**Modulo per la presentazione delle osservazioni per i piani/programmi/progetti sottoposti a procedimenti di valutazione ambientale di competenza statale**

ID: 10474 \_Progetto per la realizzazione di un impianto eolico composto da n. 8 aerogeneratori di potenza unitaria pari a 6 MW, per una potenza complessiva pari a 48 MW, denominato "Borgo Eredita" sito nel Comune di Calatafimi Segesta (TP) in località Borgo Eredita e delle relative opere di connessione alla RTN site nei Comuni di Santa Ninfa (TP) e Gibellina (TP) \_\_\_\_\_

**ALLEGATO3: PLANIMETRIA CON INDICAZIONI DEGLI AEROGENERATORI DEL PROGETTO EOLICO  
"BORGO EREDITA" CHE INTERFERISCONO CON IL PROGETTO EOLICO "CE PARTANNA III"**

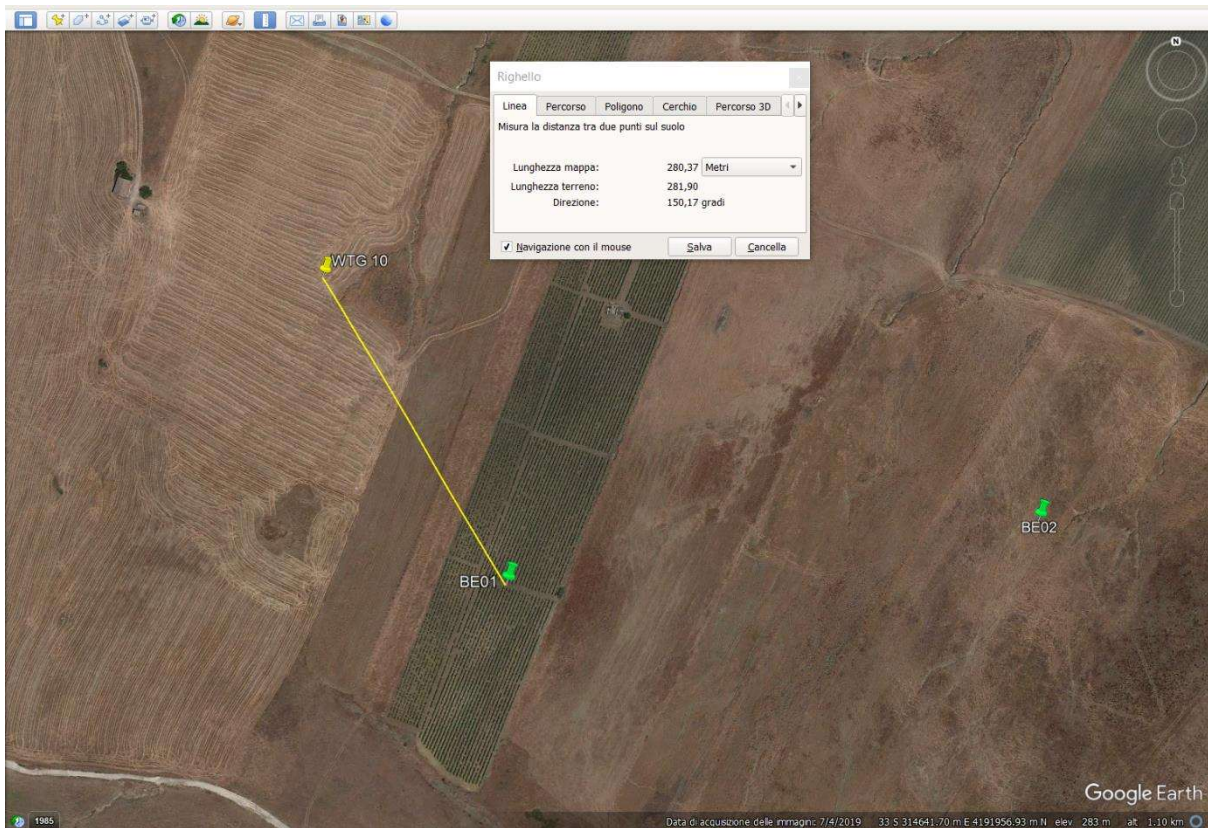
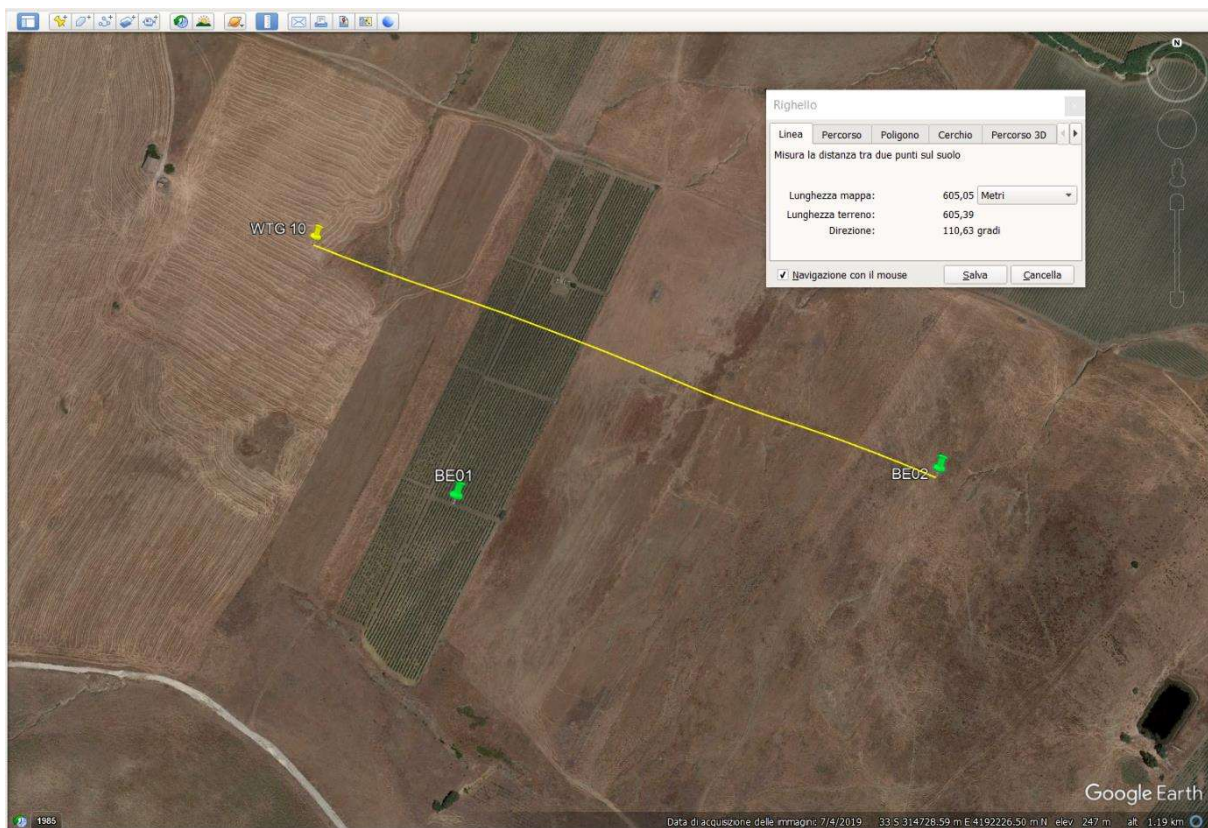
Osservazione presentata dalla scrivente società per le interferenze che il progetto eolico "Borgo Eredita", potrebbe generare nei confronti del progetto eolico "CE Partanna III" (ID\_VIP 9782) in capo alla scrivente società: Il progetto eolico "Borgo Eredita" proposto dalla società Edison Rinnovabili S.p.a. in data 10 ottobre 2023, prevede la realizzazione di n. 8 aerogeneratori nel comune di Calatafimi Segesta. Con la presente si segnala che n. 4 aerogeneratori degli 8 proposti, denominati "BE01", "BE02", "BE03" e "BE04" sono localizzati in prossimità dell'area di impianto del ns progetto eolico "CE Partanna III", e più precisamente dall'aerogeneratore denominato "WTG10" e dal "WTG09", e interferiscono con gli stessi. Difatti le mutue distanze tra gli aerogeneratori sono le seguenti:

Si chiede pertanto alla società Edison Rinnovabili S.p.a. di delocalizzare gli aerogeneratori "BE01", "BE02" "BE03" e "BE04" oggetto dell'interferenza con il ns progetto eolico "CE PARTANNA III"

- WTG10 – BE01: distanza di circa 280 metri;

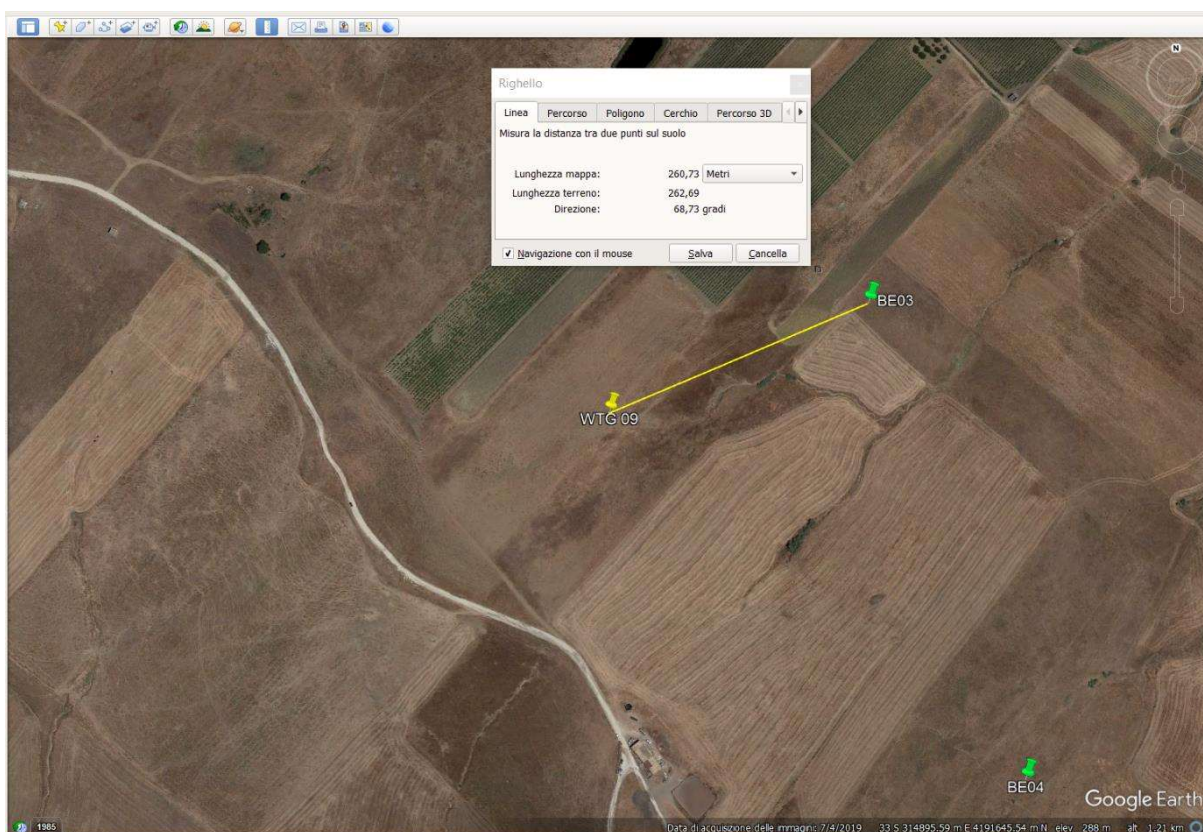
- WTG10 – BE02: distanza di circa 605 metri;

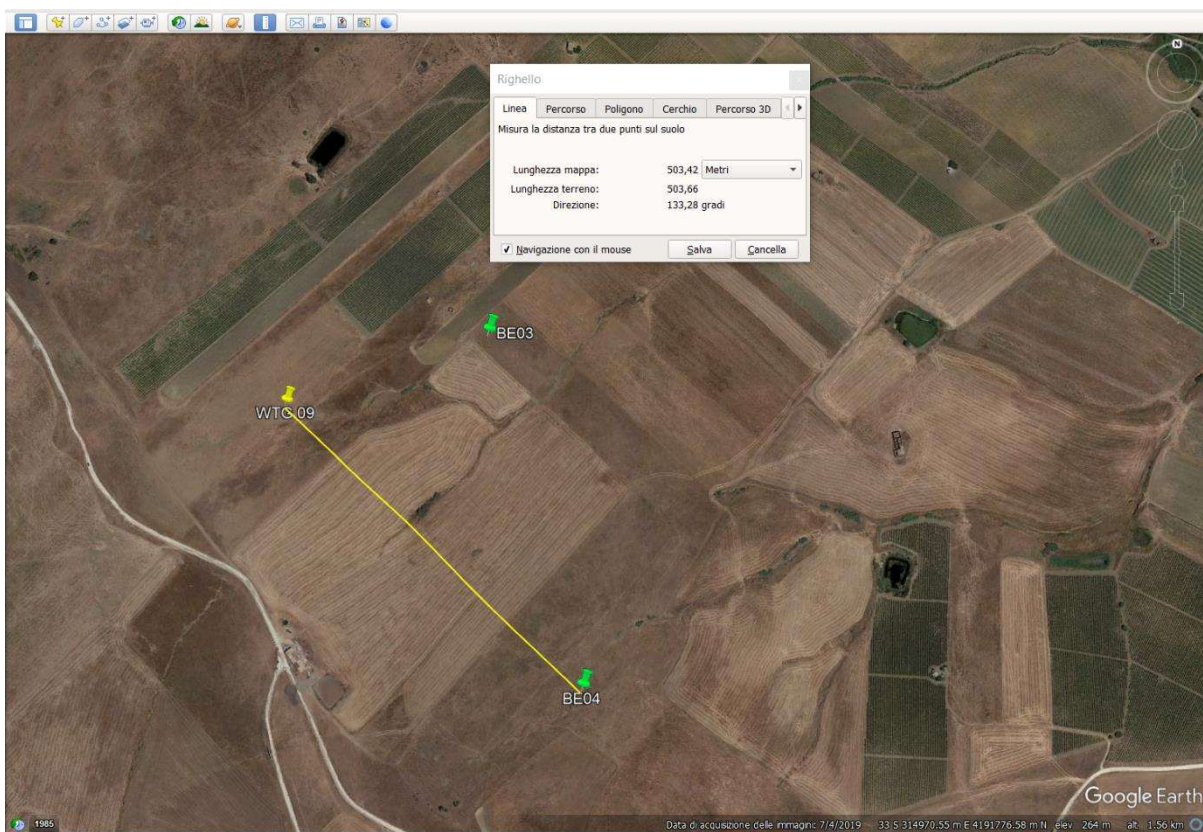
- WTG09 – BE03: distanza di circa 260 metri;

- WTG09 – BE04: distanza di circa 500 metri.
